Onderwerp	Tussenbericht VO dreefzicht		
Nummer	2019/393190	Datum college	14 mei 2019
Portefeuillehouder	Merijn Snoek		
Programma/beleidsveld	5.1 Openbare ruimte en mobiliteit		
Afdeling	PCM		
Auteur	J.P.R. Braakman/ A de Boo		
Telefoon	023 – 511 3841		
E-mail	adeboo@haarlem.nl		
Actueel behandelvoorstel	Aanvulling op onderwerp Vrijgeven voor inspraak Voorlopig ontwerp Dreefzicht 2018/797115 bespreekpunt in commissievergadering 16 mei 2019.		
Bijlagen	Tekening Dreefzicht naar aanleiding van rondgang delegatie adviescommissie Haarlemmerhout & Frederikspark.

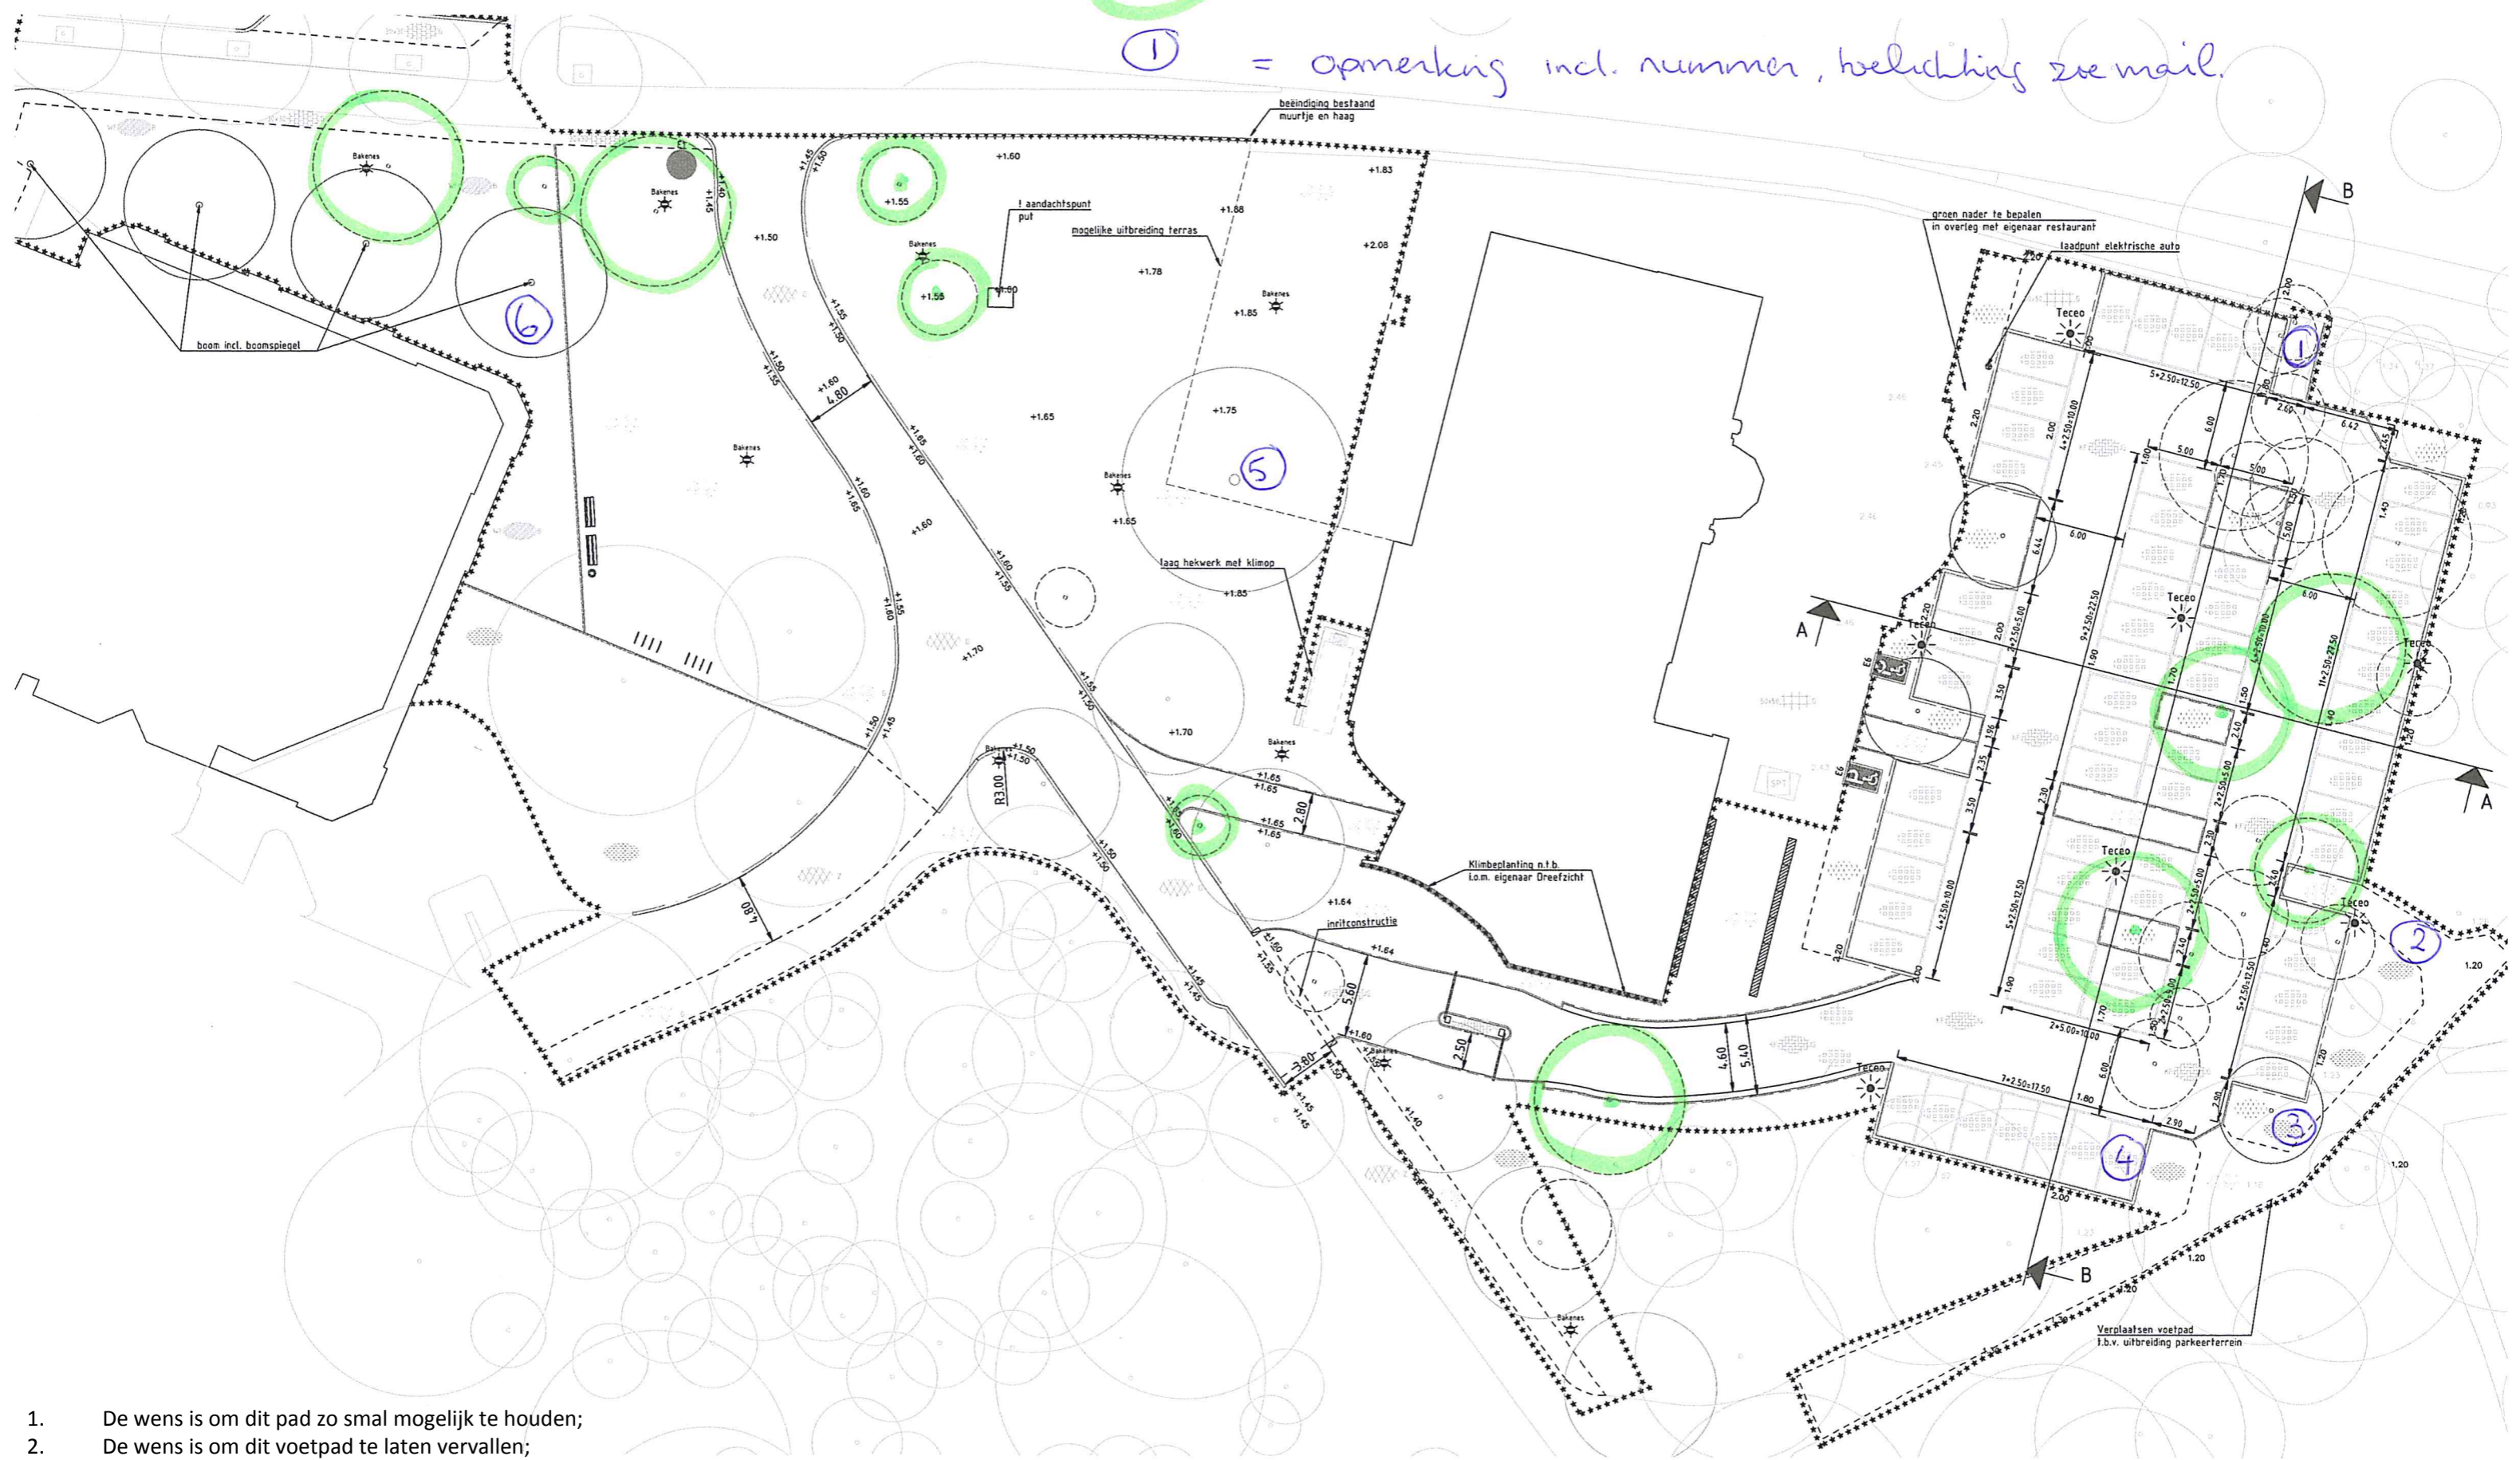
Voor het project zijn de eerste proefsleuven gemaakt in verband met de ligging van de kabels en leidingen. Hieruit is gebleken dat de geplande nieuwe bomen aan de Noordzijde langs de Fonteinlaan niet te planten zijn. Voorgesteld wordt daarom om de bestaande bomen langs de Fonteinlaan te handhaven

Naar aanleiding van de rondgang blijkt dat er minder bomen gekapt hoeven te worden dan in VO is aangegeven. Dit zijn met name de bomen aan de noordkant van het plan. Voor de nieuwe parkeerplaats blijven drie grote bomen staan die ook voldoende kans hebben om zich verder te kunnen ontwikkelen. Daarnaast is afgesproken om in de DO fase nog een verdere slag te maken in nadere detaillering en keuze beplanting in de nieuwe bosrand en nieuwe bomen.

= Te handhaven bomen n.a.v. ronde adviescommissie dd 25/4/2019

= opmerking incl. nummer, oriëntatie zie mail.

1. De wens is om dit pad zo smal mogelijk te houden;
2. De wens is om dit voetpad te laten vervallen;
3. De wens is om de parkeerplaats op de hoek verder van het voetpad te houden, dit kan bijvoorbeeld door de parkeerplaats op te schuiven ivm vervallen voetpad bij opmerking 2;
4. De wens is om dit parkeervak te laten vervallen i.v.m. aanwezigheid van enigste liaan in de Haarlemmerhout;
5. De wens om de locatie van deze boom op te schuiven richting de westzijde om zo het aanzicht van de keuken te verbergen en het monument (Dreefzicht) juist in het zicht te houden;
6. Deze bomen niet aanbrengen in verband met aanwezigheid kabels en leidingen, bestaande bomen handhaven.
